Aktennotiz

Thema: Grundschule Treuchtlingen

Betreff: Erweiterung Offener Ganztag, Grundschule Treuchtlingen

- (A) UG1, Ostbau,

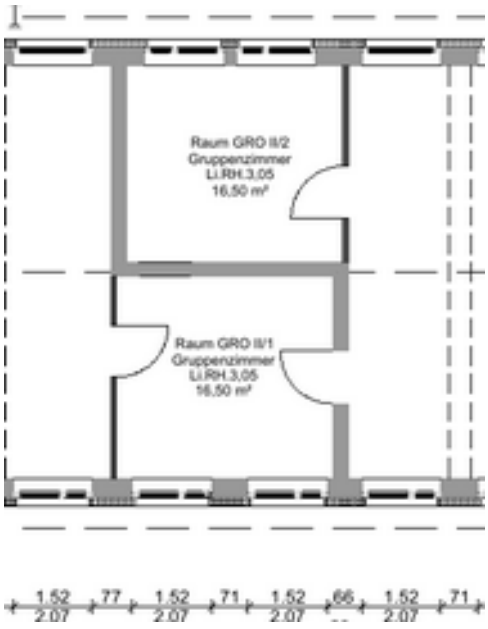
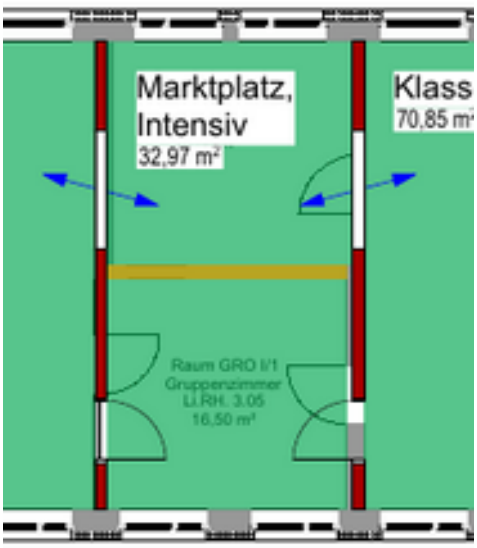
Einzug einer Zwischenwand mit Tür, nicht tragend, zur Abtrennung des Besprechungsbereiches im Sekretariat sozusagen als Warteraum zum Sekretariat.
Problem, der Wandbereich endet im Fenster, d. h. Auch dieses noch umbauen, oder aber den Wandbereich so verziehen, dass die Tür im schrägen Wandbereich ist, oder….

- (B) Erdgeschoß, Ostbau, Umbau der Intensivräume zum Markplatz also von

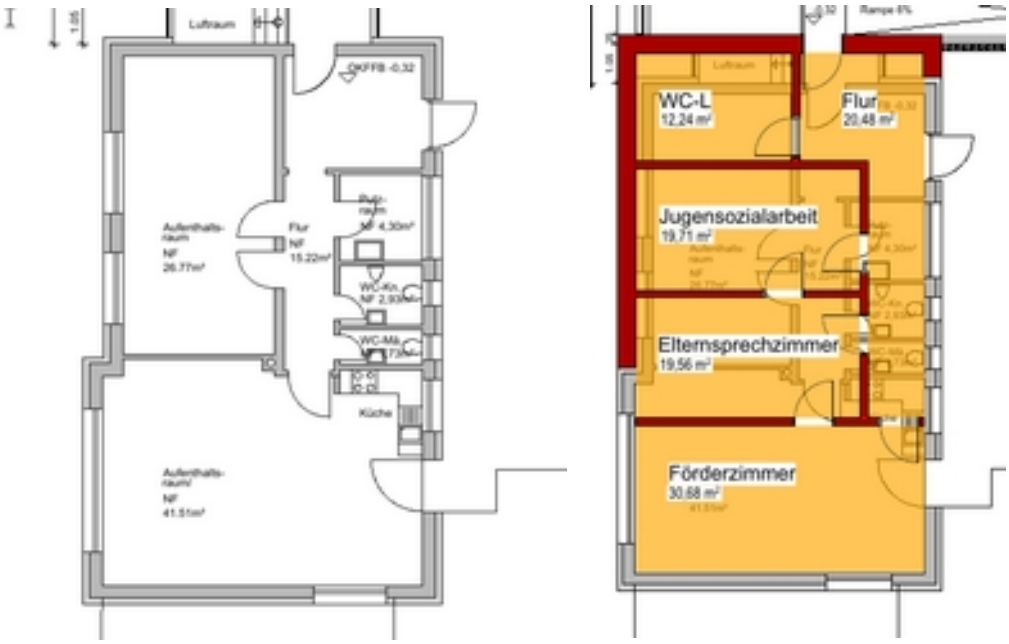
- Zu prüfen ist die statische Macharkeit, bzw. dann vor allem Kostenermittlung. Im Nachgang wird nach Kostennennung die pädagogische Wertigkeit im Vergleich zu den Investitionskosten in Relation gestzt.
-
